樹脂ねじ 一部サイズ仕様変更のご案内

下記の通り、樹脂ねじ（PEEK / 六角ボルト）SPE-M4-Hの仕様を変更いたします。
何卒ご理解のうえ、今後とも当社商品をご愛顧賜りますようお願い申し上げます。

変更前	変更後

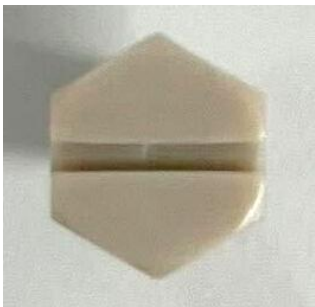
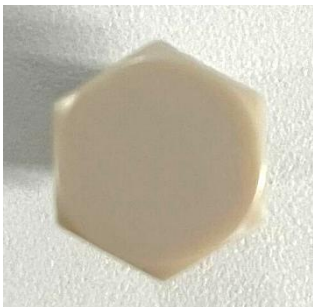
- 頭部のすりわりがなくなります。
- 本変更による本体材質 PEEK（うす茶）・物性値の変更はございません。
